SERVICE INFORMATION NO. SI 42-026

1.2 Subject:

Engine
ATA-Code: 72-00

Betrifft: Getriebeölfilter
Subject: Gearbox oil filter

Bild 1 Aluminiumrohrleitung / Fig. 1 Pipe connection

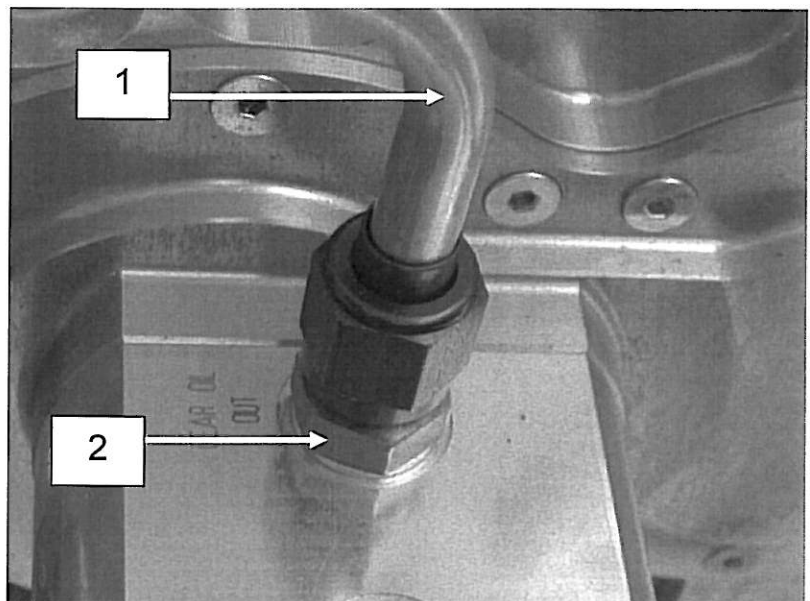
Reason: *Uncritical finest grind particle can clog the gearbox oil filter, this causes a malfunction of the propeller regulation. Therefore a gearbox oil filter with larger pore size will be used.*

1. *Demount the hose or pipe of the combined pump. See Fig. 1.*
2. *Demount adaptor and washer of the combined pump.*
3. *Mount the adaptor P/N 02-6120-16057R1 with its washer P/N 02-7210-07294R1 to the combined pump.*

Adaptor (aluminium): 25 Nm

Aluminium Pipe: 20 Nm

Hose: 20 Nm
